Modifiche Polo Industriale Nord Ovest:

ESTRATTO VARIANTE N. 1p/2022

A

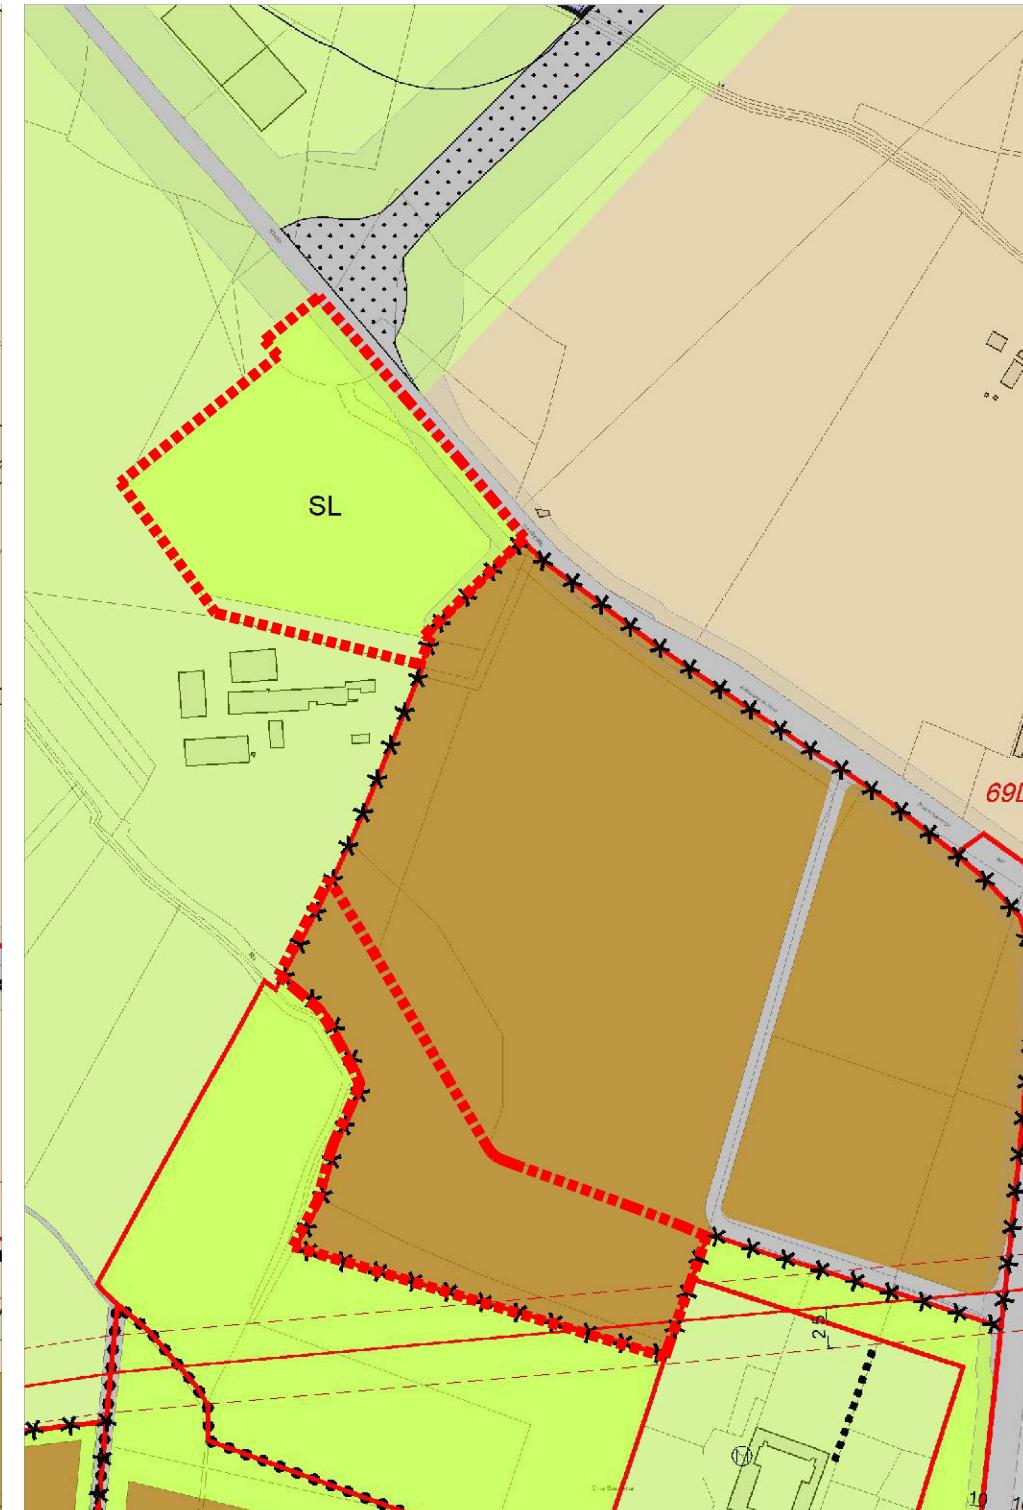
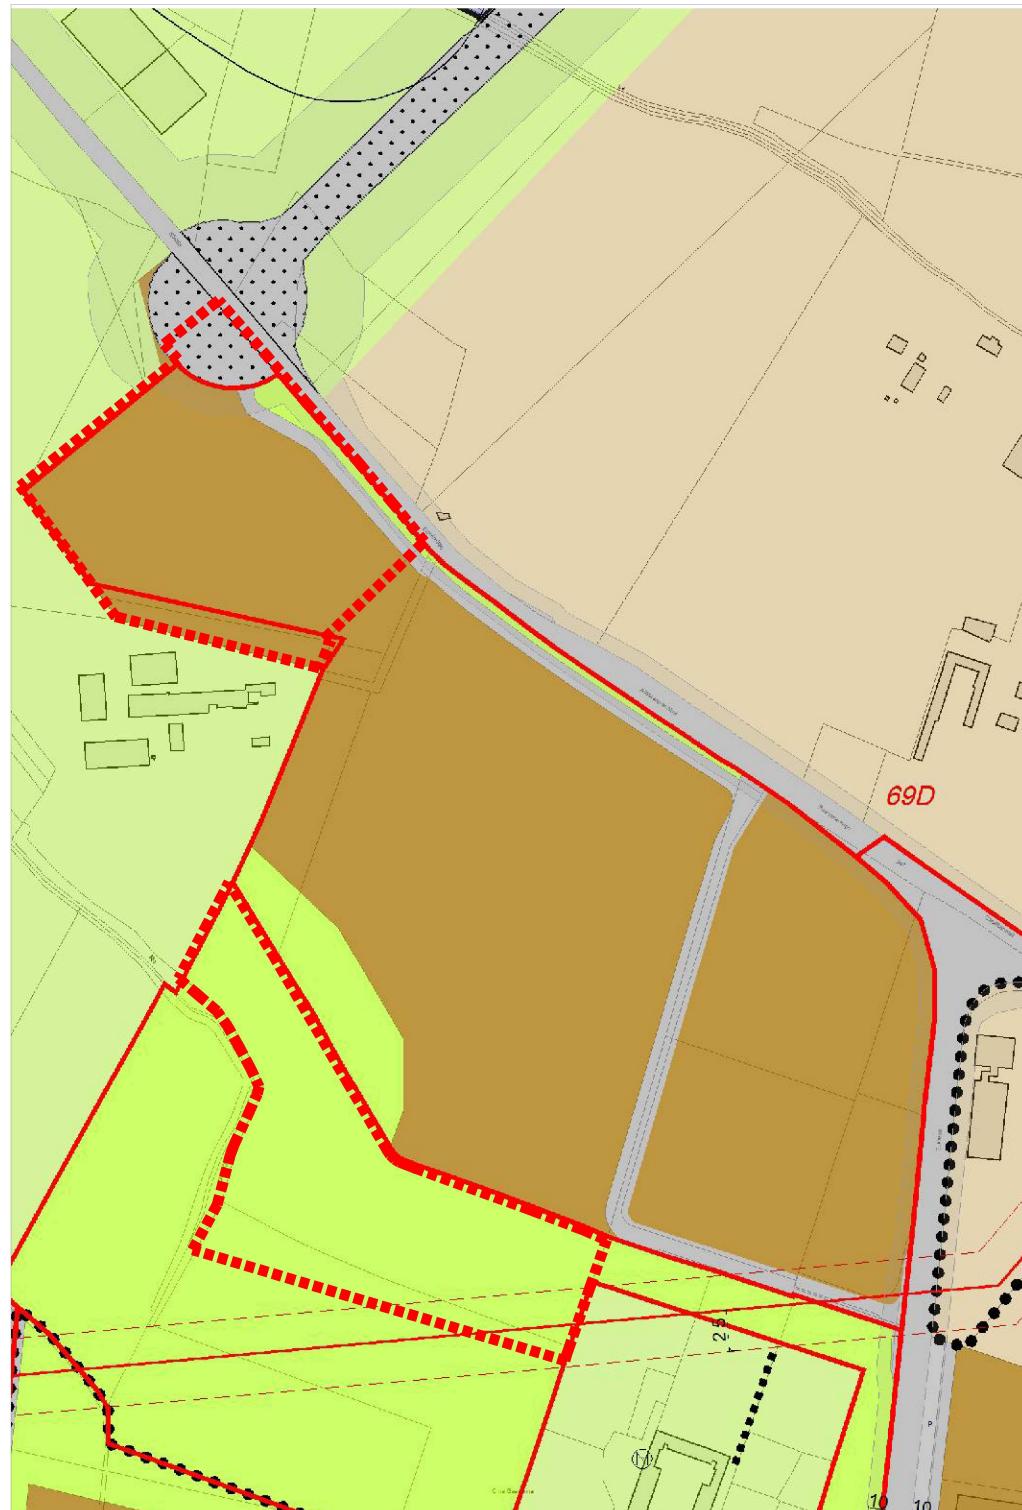
1. Trasformazione di una porzione di area destinata a immobili per servizi sociali e attrezzature di interesse comunale pubblici o privati a uso pubblico di mq 32.470 in area destinata ad usi produttivi per nuovi impianti (N);

2. Trasformazione della superficie di mq 32.470 dell'area destinata ad usi produttivi per nuovi impianti (N) in area destinata ad immobili per servizi sociali e attrezzature di interesse comunale pubblici o privati a uso pubblico per mq 30.160 e in area agricola per mq 2.310;

3. Eliminazione della previsione della rotatoria di raccordo tra la strada Provinciale 154 e l'infrastruttura viaria prevista nel PTP, per una superficie pari a circa mq 3.900;

4. Trasformazione della corrispondente quantità di area del punto 3) di mq 3.900, in parte in area agricola di mq 1.590 e in parte in area per servizi sociali e attrezzature di interesse comunale pubblici o privati a uso pubblico di mq 2.310;

5. Modifica della previsione di parte della viabilità all'interno dell'area industriale e l'innesto sulla SP 154;
6. Modifica della perimetrazione dell'area destinata ad usi produttivi per nuovi impianti (N) per tenere conto delle modifiche di cui ai punti 1) e 2) senza variare la superficie territoriale esistente;

7. Eliminazione la previsione cartografica relativa alla localizzazione dell'area per servizi, da cedere con l'attuazione degli interventi edificatori e individuata all'interno dell'area destinata ad usi produttivi per nuovi impianti (N);

C

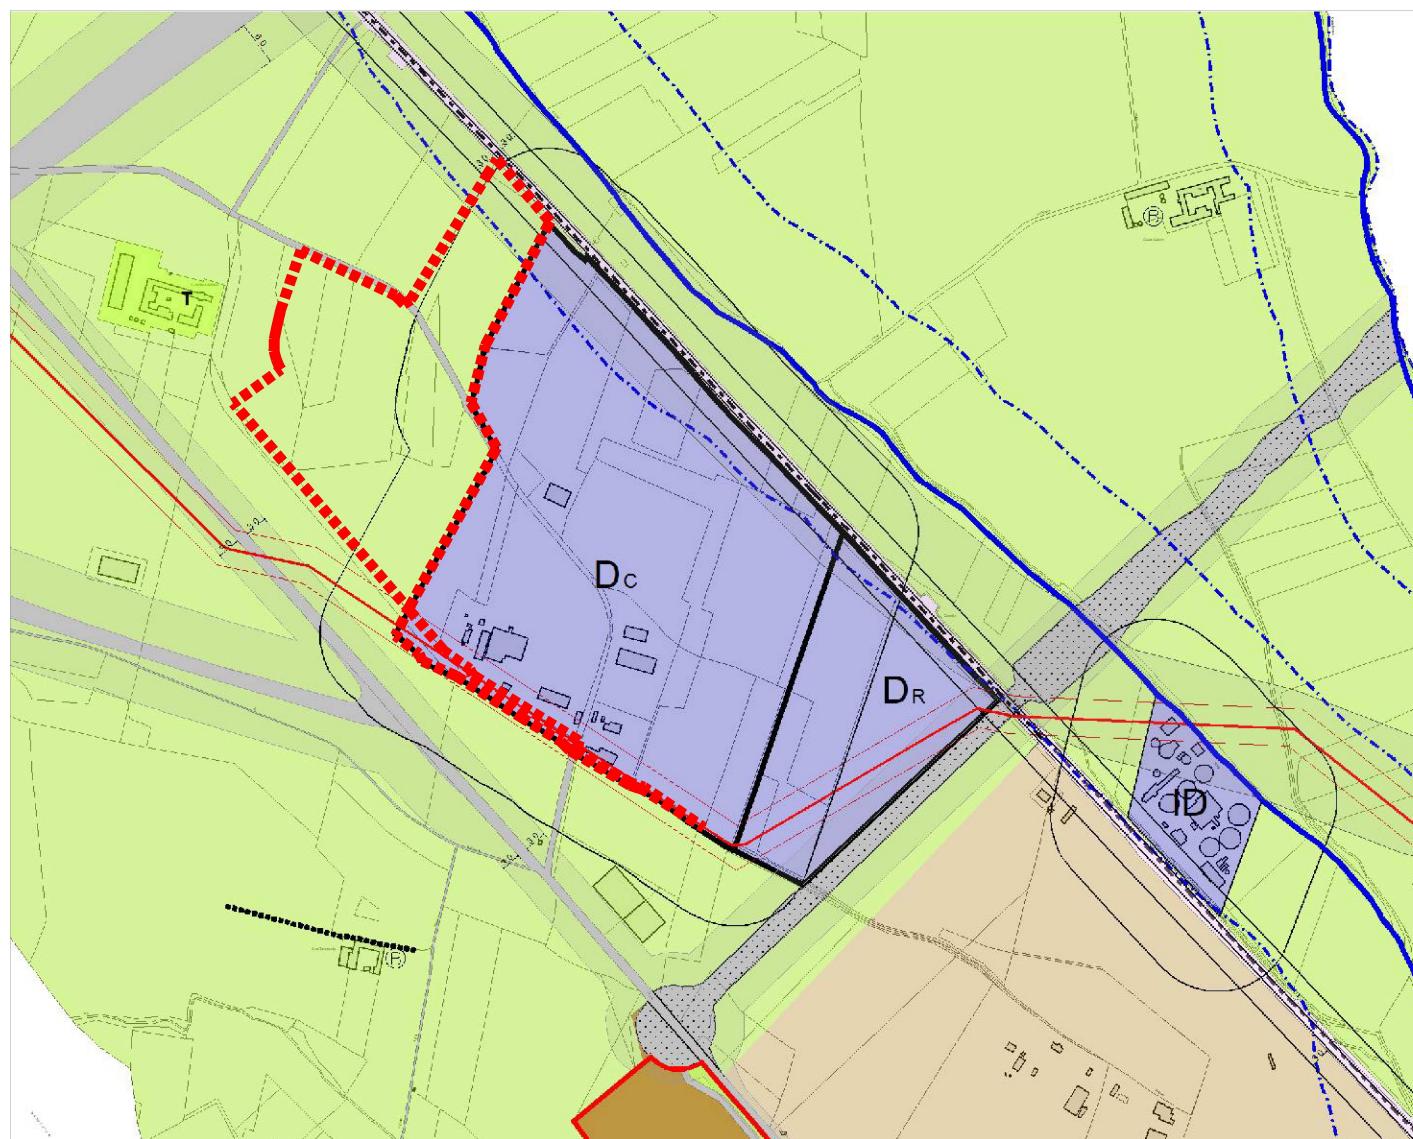
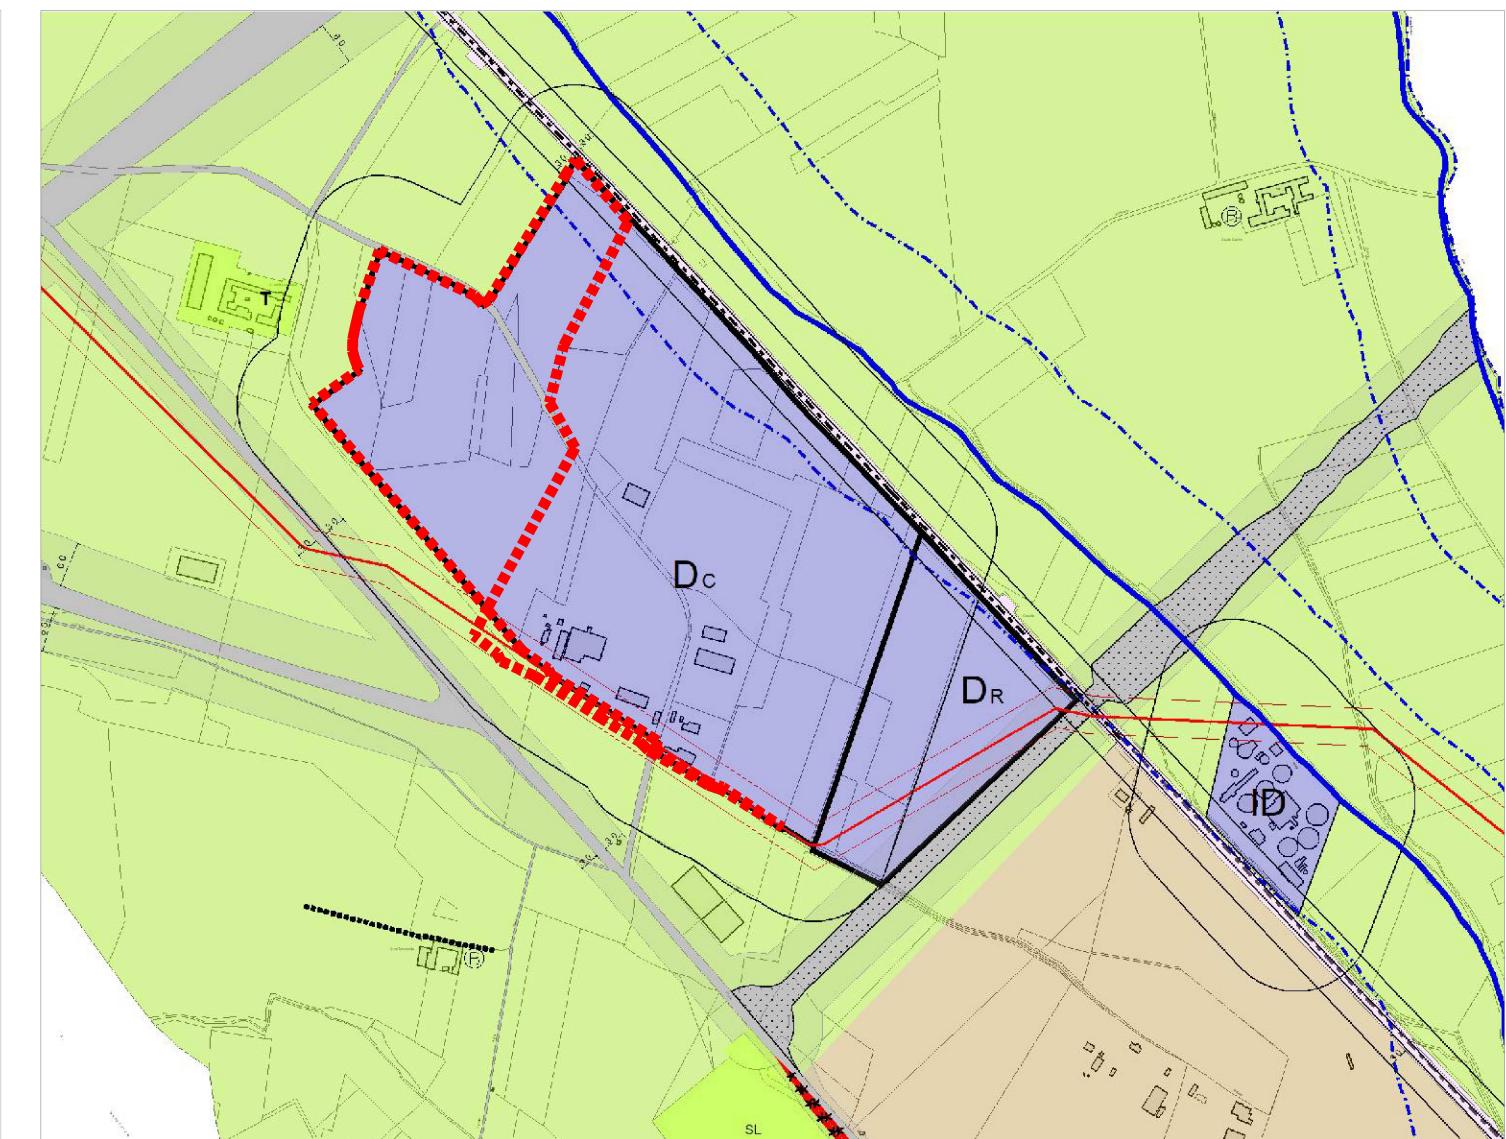
Modifica della perimetrazione per potenziamento del sito della discarica pubblica.

C.1

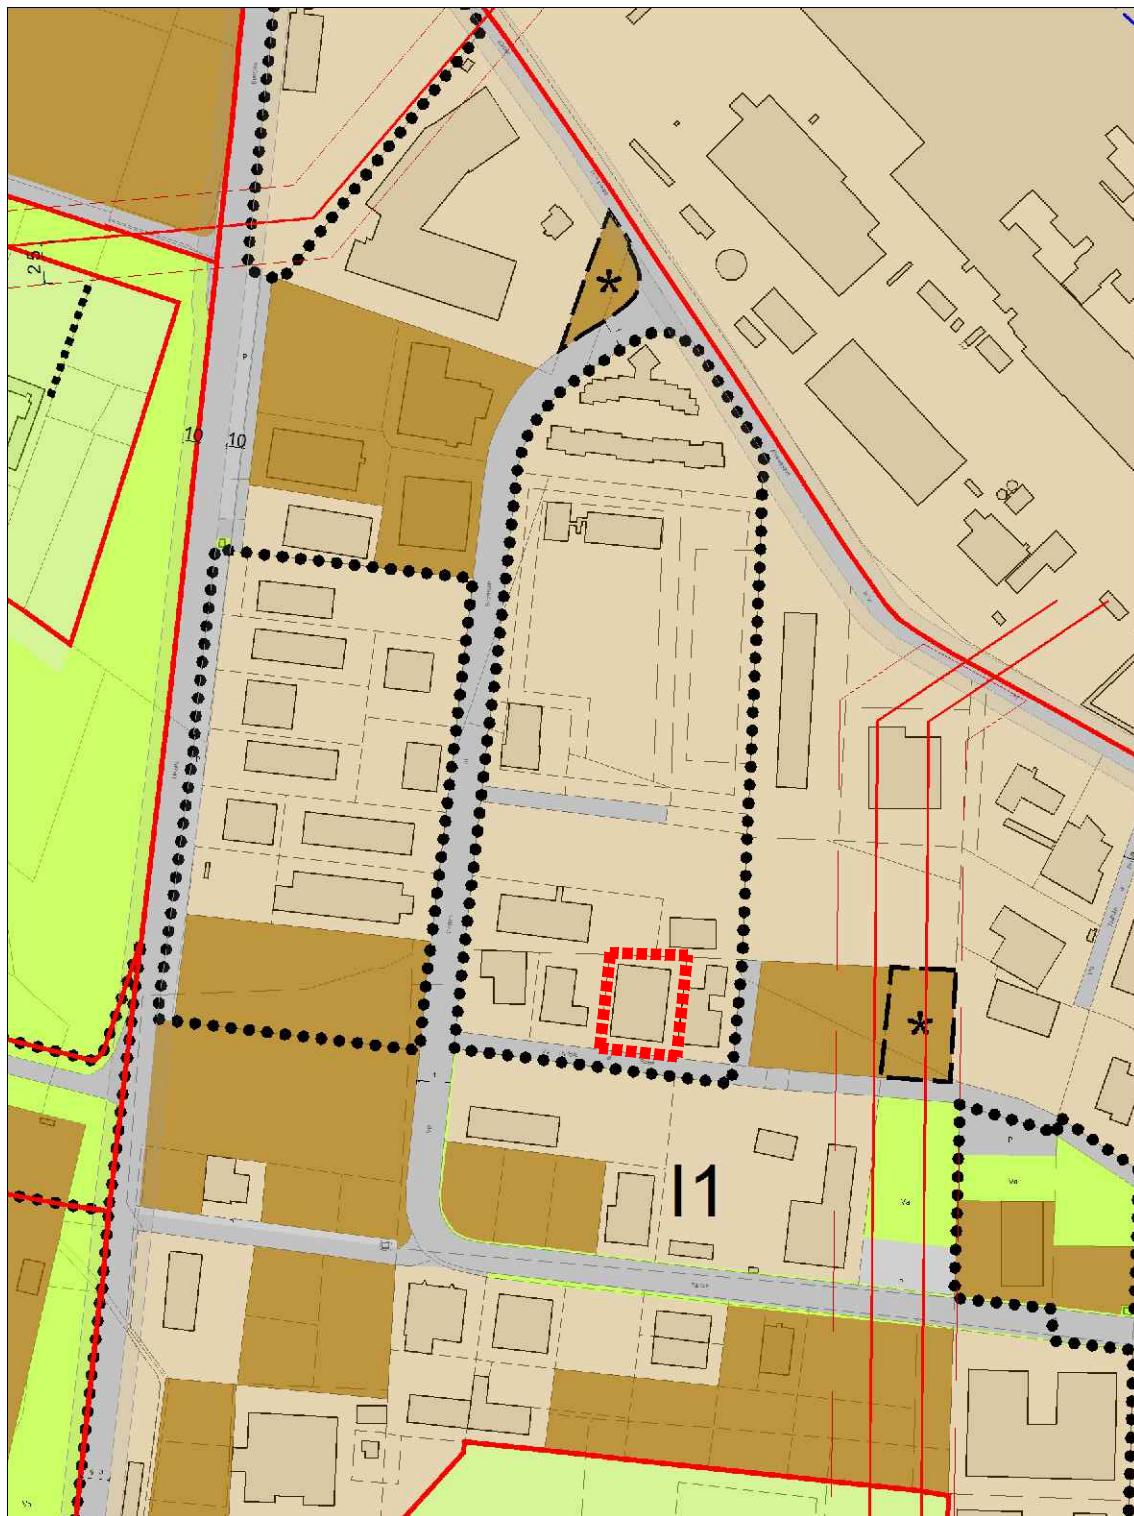
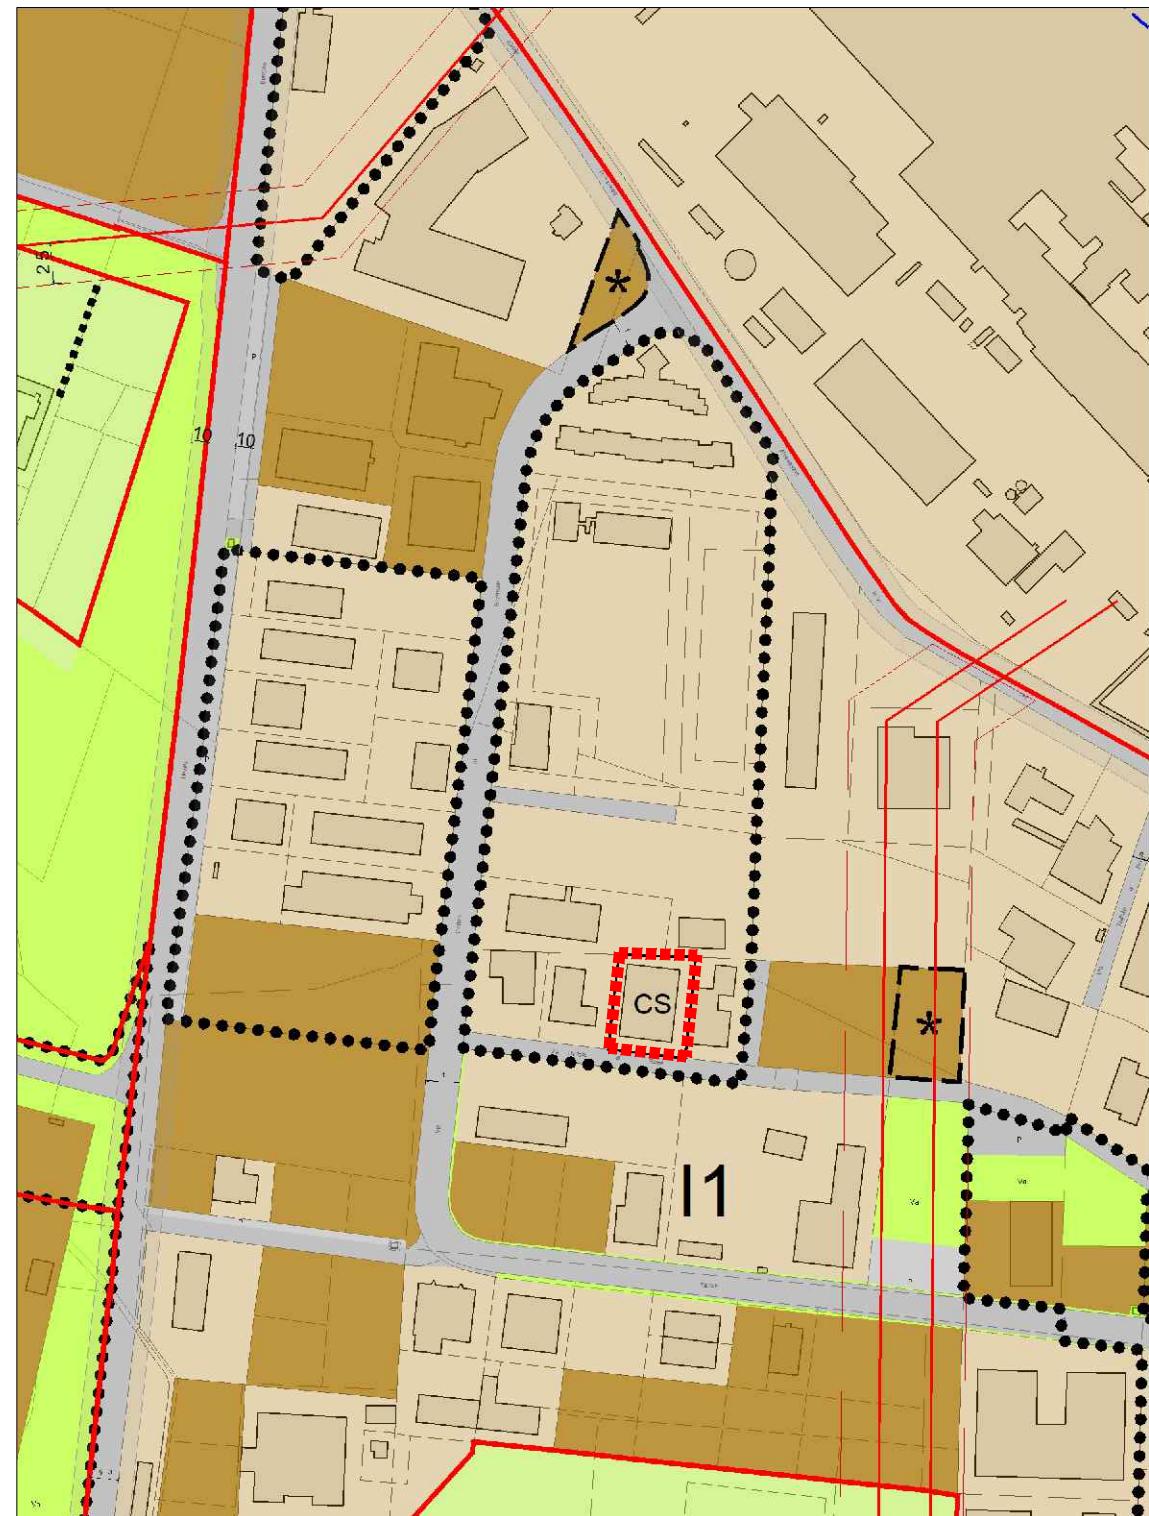
Individuazione del lotto di cui al fg. 22 mapp. 469 per l'attività di centro di stoccaggio per il deposito e messa in riserva di rifiuti speciali pericolosi e non pericolosi .
